改善箇所説明図④

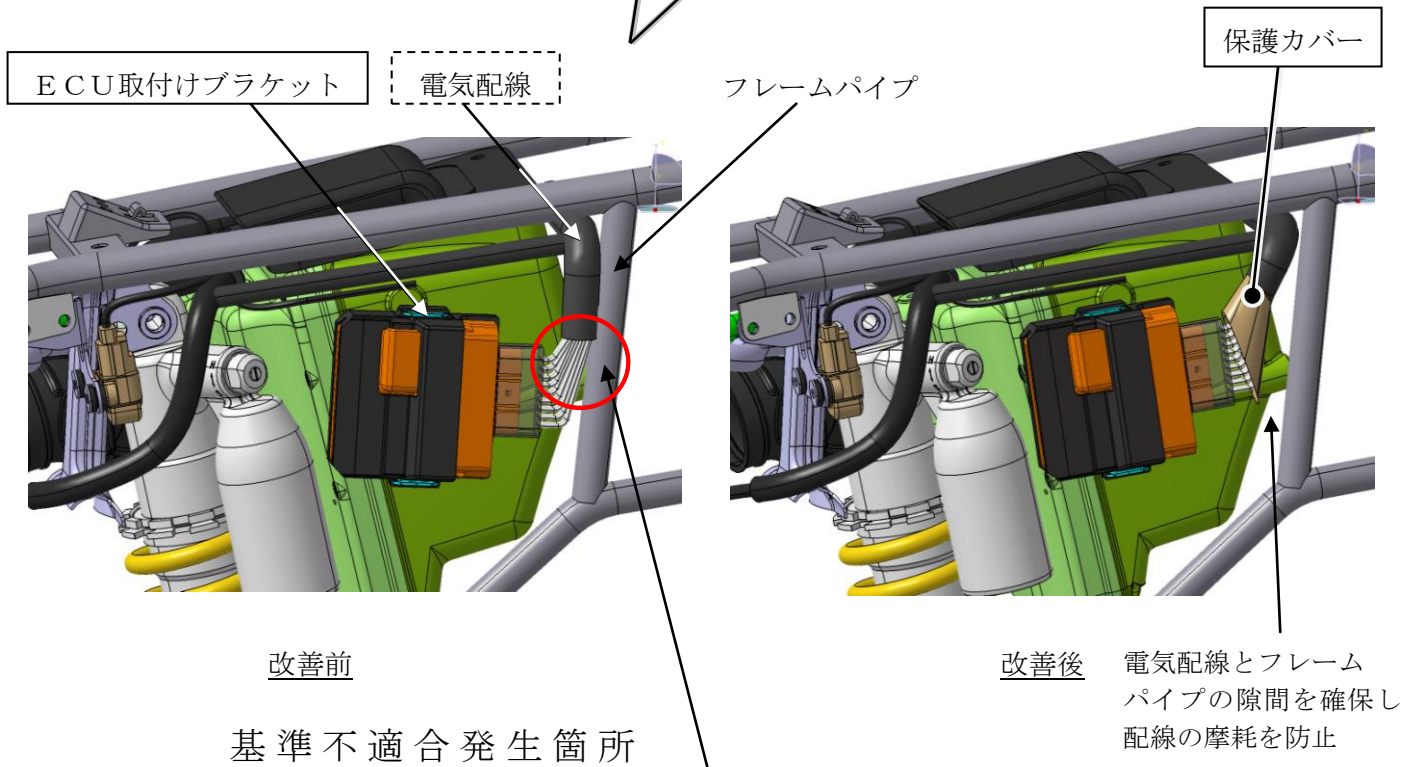
ECUに接続する電気配線において、配索が不適切なため、当該電気配線がフレームパイプと接触する場合がある。そのため、そのままの状態で使用を続けると、電気配線の被覆が摩耗し、芯線がフレームパイプと短絡し、最悪の場合、エンジンが停止するおそれがある。

全車両、当該電気配線を点検し、損傷があるものは補修を行う。また、ECU取付けブラケットを対策品に交換し、当該電気配線に保護カバーを追加する。

識別：追加される保護カバーにより識別が可能であるため、特別な識別は行わない。
